第2回 高尾山口駅前ふもとと公共空間形成・活用 WS 水辺班まとめ

WS 推薦案

A案 水辺を近くに感じられる整備

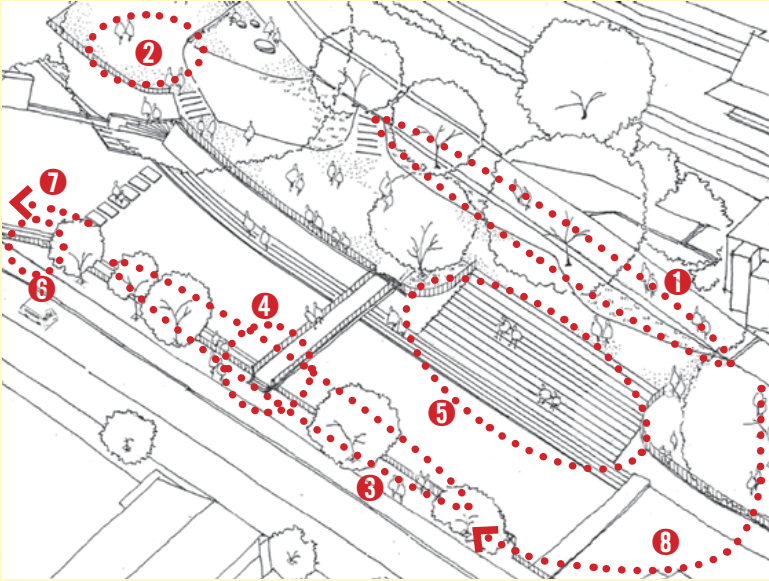
- ・開放的なのがいい
- ・水辺に近い感じがする
- ・ゆっくりできる場所ができる
- ・階段が急でなく降りやすい
- ・通勤通学と観光客の動線の分離ができそう

- ・色々と機能を欲張りすぎると人工的になってしまうので、そうならない工夫が大事。**ア**
- ・来訪者と地域住民の動線を分けることが重要。回遊ルートが複数あると、来訪者は川の中、通勤通学者は青葉橋を渡る、というように分けることができる。
- ・見晴らしをよくすることと、改札からの見え方の演出を考える。
- ・立ち寄ってみたいと思わせる工夫が大事。**ア**
- ・水質をよくする。
- ・農業用水路をきちんと再整備するとともに、開渠にしてはどうか。

- ・階段は広々とくつろげるように。階段の幅を広くする（例、駅前ベンチ辺りから青葉橋まで、全面）。但し、樹木の保全是課題。**【5】**
- ・回遊性を考える上では右岸側の階段の作り方が大事。勾配や手すりなど、上り下りしやすいものにする必要がある。**【6】**
- ・手すりやスロープを付けつつ、こう配を緩くして降りやすくする。
- ・防災面の対策が必要。

- ・橋と川の中の遊歩道を階段で連結させてはどうか。**【4】**
- ・橋の下もくぐれるようになると良い。
- ・右岸側は、遊歩道を設置、又は、自然を見せるために遊歩道を設置しない。石の護岸が見えた方が自然の雰囲気を感じられ、生物の住処にもなる。**【8】**

- ・タバコを吸う人などの対応のため、死角をなくすることが大事。**ア**
- ・高尾山口駅から清滝駅までの歩道は狭いので、広場側の空間を一体的に使えるように考える（例、舗装を合わせる、段差をなくす）。**【1】**
- ・人の集う場として活かす。**【2】**
- ・高尾の良さを掲示等でPRする。

- ・国道沿いの店舗も考えると、西氷川橋から河川の右岸側を歩いてもらうことも大事。**【8】**
- ・回遊性を考える上では、遊歩道を伸ばして599辺りで登れるようにすることも考えられる。**【7】**
